INFORME INSPECCIÓN TÉCNICA DE OBRA

REMITE INFORME FINAL N°1, DE 2014,
SOBRE INSPECCIÓN TÉCNICA A LA
OBRA "REPARACIÓN MAYOR LICEO
MARÍA LUISA BOMBAL".

INFORME FINAL N°1, DE 2014, SOBRE
INSPECCIÓN TÉCNICA A LA OBRA
"REPARACIÓN MAYOR LICEO MARÍA
LUISA BOMBAL".

Nombre del contrato : Reparación Mayor Liceo María Luisa Bombal.

Fotografía N°4: Borde inferior del vano de ventana del eje A, entre ejes 11 y 12, del plano N°2012-02-01, Elevación de Eje, con enfierradura a la vista.

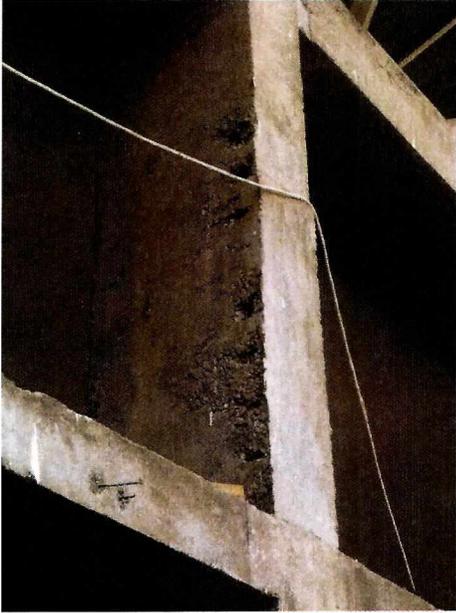
En el borde inferior del vano de ventana del eje A, entre ejes 11 y 12, del plano N°2012-02-01.

Fotografía N°3: Detalle del vano de ventana en la caja escala del módulo camarines, con enfierradura a la vista.

En su respuesta, la Corporación señaló que solicitó al contratista el uso adecuado de las herramientas y materiales para garantizar un correcto proceso de hormigonado, y que cuando era necesario, se instruyó a la constructora el procedimiento de reparación pertinente, según se registró en los folios N^{os}. 36 y 45, de 5 y 23 de julio de 2013, respectivamente, del libro de obras N°2, acompañando fotografías que acreditan las reparaciones efectuadas.

Sobre el particular, si bien la respuesta aportada ilustra la reparación de los defectos asociados a nidos de piedra, no se acompañaron los antecedentes que acreditaran su recepción conforme por parte de la inspección técnica, lo que impide aseverar el estricto cumplimiento de las instrucciones registradas en el libro de obras N°2, según se preceptuó en el ítem 1.6 de las especificaciones técnicas, de diciembre de 2012, que señala que todas las instrucciones impartidas por la inspección técnica deben ser cumplidas estrictamente.

Fotografía N°7: Nidos de piedra y falta de mezcla en la cara poniente del muro sur del patio de servicio (sin número de eje).

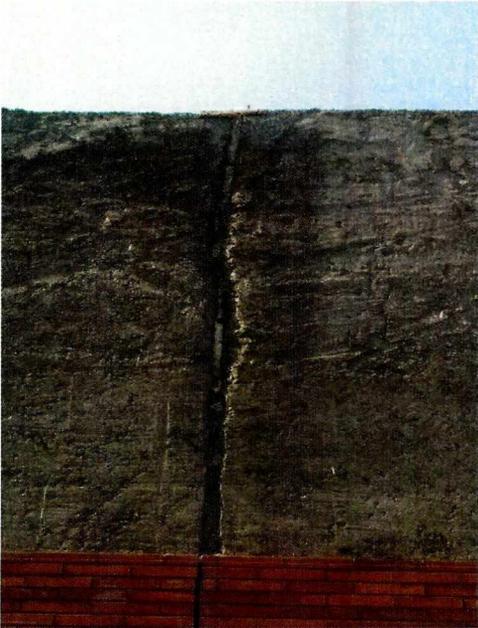
Específicamente en machones de hormigón armado en la intersección de los ejes C2-Cc y C2-Cd, según plano lámina A1/03-08, Planta General del primer piso, de agosto de 2012, del proyecto de arquitectura.

En la cara poniente del muro sur del patio de servicio, ubicado en el eje 0, entre ejes G y H, según plano lámina A1/03-08, Planta General del primer piso, de agosto de 2012, del proyecto de arquitectura.

Fotografía N°6: Nido de piedras en machón de hormigón armado en la intersección de los ejes C2-Cd.

Fotografía N°9: Detalle a contraluz de la falta de linealidad de la junta de hormigonado en el eje 1, entre los ejes B y E.

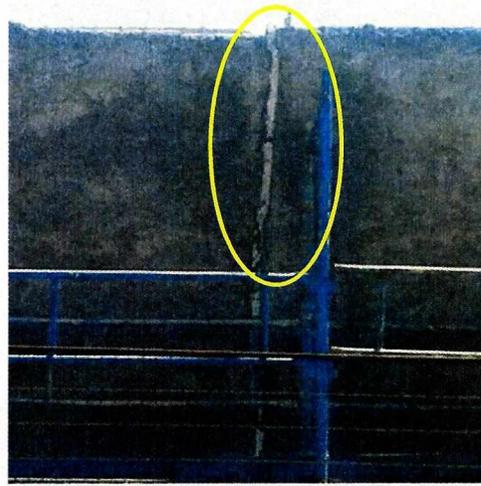
a) Se advirtieron defectos constructivos de colocación del hormigón que provocaron pérdidas de geometría en las juntas de hormigonado, generando deformaciones, según se visualiza en las fotografías N^{os}. 8 y 9 del anexo N^o 1, en los recintos de camarines de la multicancha, específicamente en el eje A, entre ejes 4 y 8, así como también en el eje 1, entre ejes B y E, todas codificaciones definidas en el plano N^o 2012-02-01, Planta de Fundaciones, del proyecto estructural, lo que vulnera lo dispuesto en el ítem 6.4.3 de la norma técnica ACI 318S-08, Requisitos de Reglamento para Concreto Estructural y Comentario, aprobado para su aplicación en Chile a través del decreto N^o 60, de 2011, del Ministerio de Vivienda y Urbanismo, que señala que las juntas de construcción deben ejecutarse y ubicarse de manera que no perjudiquen la resistencia de la estructura. Además, lo anotado incumple lo dispuesto en el ítem 4, acápite Juntas de Trabajo, de las especificaciones técnicas del contrato.

Fotografía N°8: Vista del encuentro de los ejes A y 1, del recinto camarines del primer nivel, con una junta de hormigonado sin mantener un plano horizontal.

En lo tocante, la Corporación argumentó que la observación advertida se presentó durante la ejecución de la obra, y que en revisiones posteriores se solicitó a la empresa contratista eliminar todo el resto de hormigón que quedara fuera de la horizontalidad, y que en caso necesario, se preparara la junta para recibir el nuevo hormigón. Agregó que sólo luego de realizado lo anterior, se autorizó proseguir con la instalación del moldaje y con la faena de hormigonado del resto del elemento estructural, graficando el estado final del hormigón en las fotografías N^{os} R8 y R9 anexadas a su oficio, que acreditan la rectificación de las juntas de trabajo y la aplicación del hormigón restante.

Habida consideración de lo informado y de los antecedentes respaldatorios que lo sustentan, se da por subsanada la observación.

Fotografía N°10: Vista frontal desde el nivel de terreno de la junta de dilatación en el muro perimetral de la multicancha, en el eje A, entre ejes 4 y 8 del proyecto estructural, la que presenta deformaciones verticales.

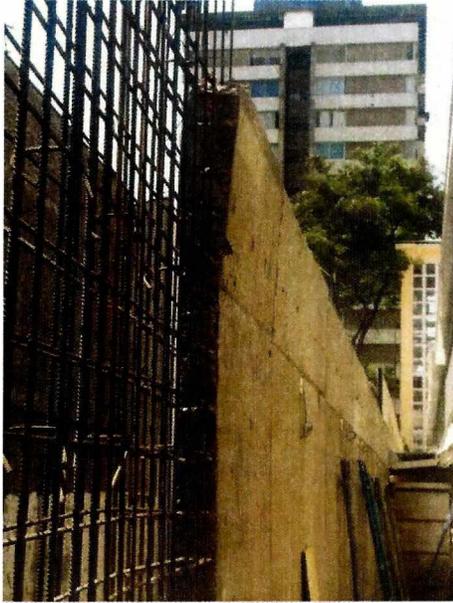
b) Asimismo, se detectaron pérdidas de geometría en las juntas de dilatación, generando deformaciones según se visualiza en las fotografías N^{os} 10 y 11 del anexo N^o 1, en el muro perimetral sur de la multicancha, específicamente en la intersección del eje A con el eje 7, según plano N^o 2012-02-01, Planta de Fundaciones, del proyecto estructural del módulo Gimnasio, deficiencia que impide determinar el cumplimiento del artículo 10 del decreto supremo N^o 61, de 2011, del Ministerio de Vivienda y Urbanismo, que aprueba el reglamento que fija el diseño sísmico de edificios que, en lo que interesa, regula la distancia mínima entre los cuerpos de un mismo edificio.

Fotografía N°11: Vista frontal de la junta anterior, que denota la deformación en su verticalidad en distintos tramos.

Al respecto, la Corporación revisada señaló que las juntas de dilatación fueron ejecutadas de acuerdo a lo indicado por el calculista del proyecto, que exigió una junta de 40 milímetros de ancho, y que la pérdida de geometría corresponde a una deficiencia visual en la superficie del muro, la que fue posteriormente rectificada con la instalación del enchape de ladrillo, según se ilustra en la fotografías acompañadas a su respuesta.

A la luz de la aclaración vertida, que da cuenta que se cumplió con la distancia de 40 milímetros entre los cuerpos del edificio, requerida por el proyectista de la obra, como asimismo, que se rectificó la deficiencia advertida, se da por subsanada la observación.

Fotografía N°13: Detalle del desalineamiento por sobre 5 cms. del sobrecimiento anterior, situado en el eje C1.

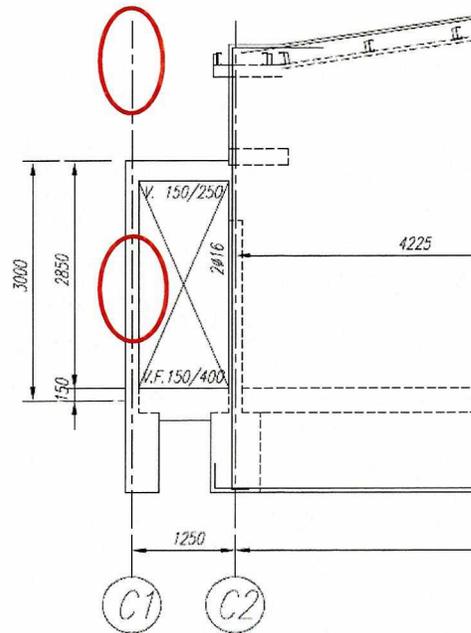
c) Se constató que algunos elementos de hormigón armado correspondientes al muro poniente del pasillo del edificio Comedor y Cocina, emplazado en el eje C1, entre ejes Cd y Ce, del plano lámina 2012-02-01, de mayo de 2012, Planta de Fundaciones y Estructura Detalles del recinto Comedor, se desaplomaron en distintos tramos, detectándose desalineamientos superiores a 5 cms., según se ilustra en las fotografías N^{os} 12 al 15 del anexo N^o 1, deficiencias que no fueron advertidas por la inspección técnica de la obra y que incumplen las exigencias

Fotografía N°12: Elevación oriente del muro del pasillo de servicio emplazado en el eje C1, cuya sección superior se encuentra inclinada hacia el oriente.

En su respuesta, la citada Corporación informó que la inspección técnica de la obra instruyó en terreno al contratista regularizar dicho defecto y aplomar el muro, perfilándose el hormigón por cuanto no se afectó la armadura, quedando totalmente aplomado según consta en las fotografías R12 a la R15, que acompañó.

En consideración a las medidas correctivas adoptadas y de los antecedentes aportados, se da por subsanada la objeción.

Fotografía N°16: Elevación de la gradería en la multicancha, tramo entre ejes 9 y 10 del plano N°2012-02-01, de mayo de 2012, cuya enfierradura horizontal presenta deformaciones.

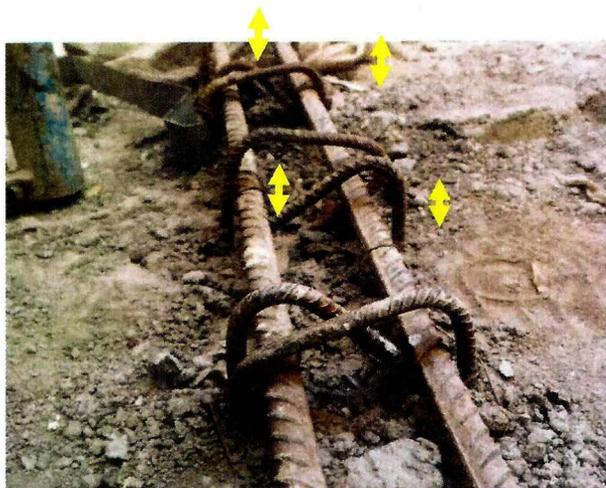
La geometría de las enfierraduras de los hormigones armados no cumplió, en la totalidad de los casos, con la sección proyectada para cada elemento, verificándose situaciones tales como enfierradura horizontal deformada y la utilización de ganchos y estribos sin cumplir la curvatura mínima de doblado, deficiencias que ocasionaron que los fierros de las distintas secciones no quedaran amarrados por los estribos, según se detalla en las ilustraciones N°s. 16 al 21 del anexo N°1, incumpliendo el diseño estructural de los elementos de hormigón armado proyectados en los planos 2012-02-01 y 2012-02-02, de mayo de 2012, ambos del recinto Comedor, y planos 2012-02-01 al 04, de mayo de 2012, del módulo Gimnasio (multicancha). Además, se contraviene lo dispuesto en los ítems 7.2 y 7.6.6 de la norma técnica del American Concrete Institute, denominada Requisitos del Reglamento para Concreto Estructural y Comentario ACI 318S-08, aprobada para su aplicación en Chile por el artículo 1° del decreto supremo N°60, de 2011, del Ministerio de Vivienda y Urbanismo, que indica los diámetros mínimos de doblado de las enfierraduras a utilizar en los elementos de hormigón armado y la necesidad de mantener los paquetes de barras en su posición horizontal o vertical, respectivamente. Asimismo, tampoco consta algún informe estructural que valide dichos incumplimientos, en circunstancias que eventualmente pueden representar un comportamiento estructural distinto al proyectado por el ingeniero calculista de la obra.

En su contestación, la Corporación indicó que la revisión de las armaduras fue realizada en su totalidad por la empresa contratista y por la inspección técnica, procediéndose a recibirlas sólo cuando estaban regularizadas todas las desalineaciones, lo que consta en las fotografías acompañadas a su respuesta.

En relación con lo expuesto, aun cuando se explica la situación ocurrida con las secciones de las enfierraduras, no cabe sino mantener la observación formulada debido a que el municipio no aportó mayores antecedentes que permitan validar estructuralmente la disposición final del gancho del estribo en un ángulo inferior a 135°, como lo solicitaba el proyecto. Al efecto, esa municipalidad deberá informar a esta Contraloría Regional en el término de 30 días hábiles contados desde la recepción de este informe, el análisis estructural que da cuenta de la solución materializada en las armaduras del eje 12, entre ejes A y C.

Fotografía N°19: Gradería de hormigón armado en el recinto multicancha, tramo entre ejes 10 y 11 según plano N°2012-02-01, con estribos de sección superior a la requerida.

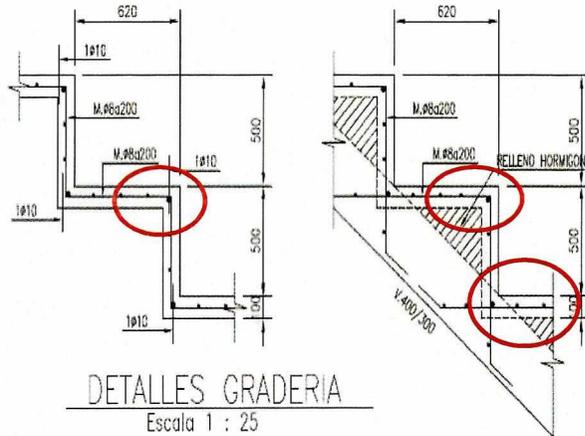
Fotografía N°17: Detalle de enfierradura en fundación del eje 12, entre ejes A y C, del plano N°2012-02-01, de mayo de 2012, Planta de Fundaciones del Gimnasio (multicancha), cuyo gancho de estribo posee una curvatura inferior a 135° para amarrar el fierro vertical.

Fotografía N°18: Sobrecimiento en pasillo de servicio en eje Cd, entre ejes C1 y C2, del plano lámina 2012-02-01, de mayo de 2012, cuyos estribos no amarran a tope la enfierradura horizontal, existiendo aberturas superiores a 2 cms.

Agregó que en el caso puntual de la fundación del eje 12, entre ejes A y C (fotografía N°17), dada la alta densidad de armaduras en esa zona se permitió el doblado del gancho de estribo por un ángulo inferior, siendo un caso puntual y no un criterio general.

Fotografía N°25: Detalle de la instalación de tuberías de alcantarillado a través de muros y losas, exentos de pasadas previstas.

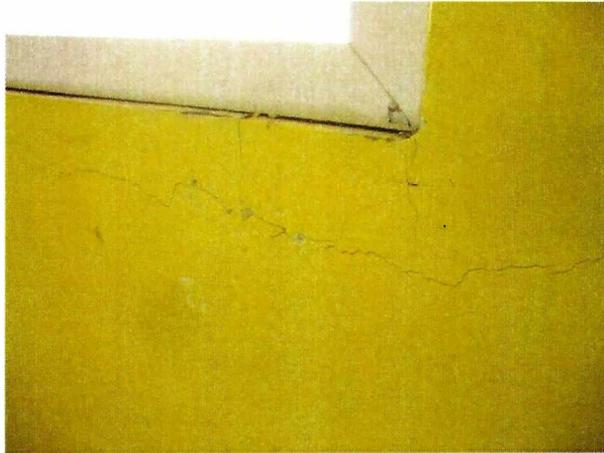
Se detectó que en el recinto camarines del módulo Multicancha se instalaron tuberías de la red de agua potable y alcantarillado mediante el picado de la losa de hormigón de pavimento del primer nivel y entre el

primer y segundo piso de este módulo (fotografías N^{os} 25 y 26 del anexo N° 1), situación que no fue advertida por la inspección técnica y que infringió lo dispuesto en el ítem 6.3.12 de la citada norma técnica ACI 318S-08, que previene que las tuberías y ductos deben ir instalados en los hormigones de tal forma que no se requiera cortar, doblar o desplazar los refuerzos. Lo advertido también vulnera los ítems 4, acápite Moldajes, y 4.5.1 Hormigón, de las especificaciones técnicas, que en lo medular preceptúan que es responsabilidad del contratista dejar todas las pasadas de cañerías o tuberías, en forma previa al hormigonado.

En su respuesta, esa Corporación expresó que las pasadas observadas se generaron tras la visita a terreno de la Autoridad Sanitaria, la que solicitó considerar por separado el baño del personal de servicio, de varones y damas, requerimiento formulado un mes antes del término del contrato, lo que impidió que tales pasadas fueran previstas antes de la colocación del hormigón. Acompaña fotografías que ilustran el estado final del revestimiento de las aludidas pasadas.

Atendida la situación excepcional invocada y visto el estado de terminación de las citadas pasadas, se da por subsanada la observación.

Fotografía N°28: Vista de otras fisuras en la sala de clases A2.

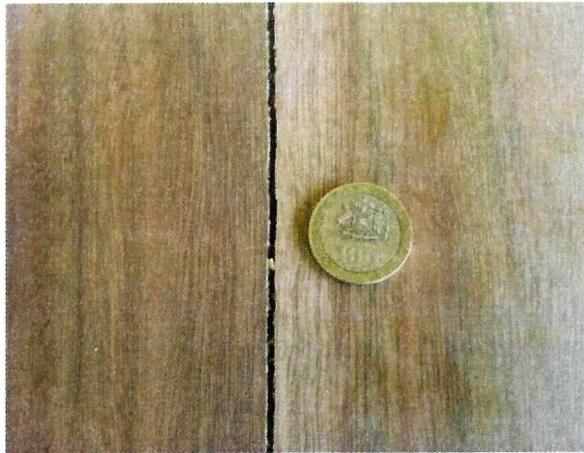
Se constataron una serie de fisuras en los revestimientos de yeso aplicado en los muros de los recintos existentes, correspondientes a las salas de clases A2 y A3 del módulo A, según la distribución asignada en el plano lámina A1/03-08 Planta General Primer Piso, situación que se agrava por la aplicación de la pintura sobre su superficie sin que se haya advertido dicho fisuramiento ni que se adoptaran medidas de reparación, retapado y lijado que permitieran obtener una superficie lisa, según se ilustra en las fotografías N^{os} 27 al 29 del anexo N° 1, lo que vulnera lo dispuesto en el ítem 6, sección Pinturas y Barnices, de las especificaciones técnicas del contrato.

Fotografía N°27: Detalle de fisura en muro oriente de la sala de clases A2, del primer piso del módulo A.

Sobre el particular, esa entidad comunal señaló que todas las fisuras fueron corregidas durante el desarrollo de las obras, acompañando como prueba diversas fotografías que dan cuenta de lo informado.

Al efecto, puesto que las ilustraciones aportadas acreditan las reparaciones pertinentes, se da por subsanada la observación.

Fotografía N°33: Detalle de la abertura de 5 mm. del guardapolvo en el muro poniente de la sala de clases A4.

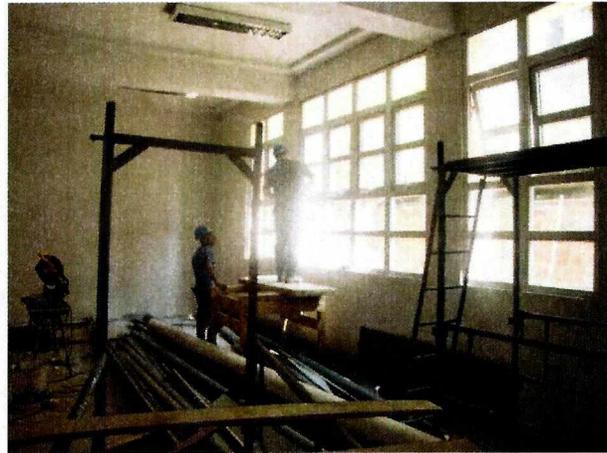
b) Los guardapolvos de madera instalados en las salas de clases A4, A5 y A6, todas del segundo piso del módulo A, individualizadas en el plano lámina A2/03-14 del proyecto de arquitectura, se presentaban separados del muro en algunos tramos, generando aberturas superiores a 5 milímetros, denotando un desnivel tanto del pavimento como de los paramentos, sin que aquello haya sido advertido por la inspección técnica (fotografías N^{os}.32 al 34 del anexo N^o1).

Fotografía N°34: Vista de otro guardapolvo separado del muro en la sala de clases A5.

En lo tocante, la autoridad edilicia manifestó que fueron reparadas todas las separaciones advertidas en los guardapolvos, acreditándolo con las fotografías N^{os}.R32, R33 y R34.

Al tenor de lo informado y antecedentes adjuntos, se da por subsanada la observación.

Fotografía N°37: Vista de trabajadores colocando enchapes de ladrillos en elevación oriente de la Multicancha techada, a una altura superior a 3 metros, sin hacer uso del arnés que tienen implementado.

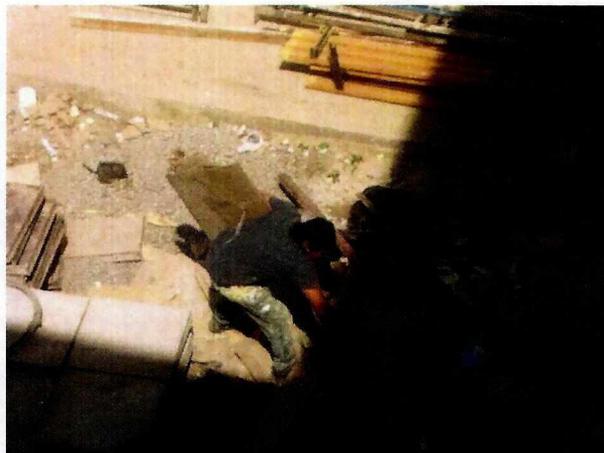
Así, se observó en la fiscalización a trabajadores que no contaban y/o hacían uso de elementos de protección personal, como cascos, lentes y arneses, según se advierte en las fotografías N°s 37 al 39 del anexo N°1.

Fotografía N°38: Trabajador separando escombros desprovistos de casco y lentes de seguridad.

Al respecto, la Corporación adujo que la inspección técnica solicitó en reiteradas oportunidades el uso de los elementos de protección personal obligatorios, a través de los folios N°s 7, 18, 20 y 39, todos de 2013, del libro de obras N°1, y en el folio N°16, de 5 junio de 2013, del libro de obras N°2, verificándose en cada caso que la empresa constructora adoptó las precauciones y medidas pertinentes. Sin perjuicio de lo anterior, agregó que cuando la objeción fue sobre un mismo evento se cursó una multa, lo que se evidencia en el estado de pago N°5, de 27 de junio de 2013.

En vista de lo expuesto y antecedentes aportados, se da por subsanada la observación.
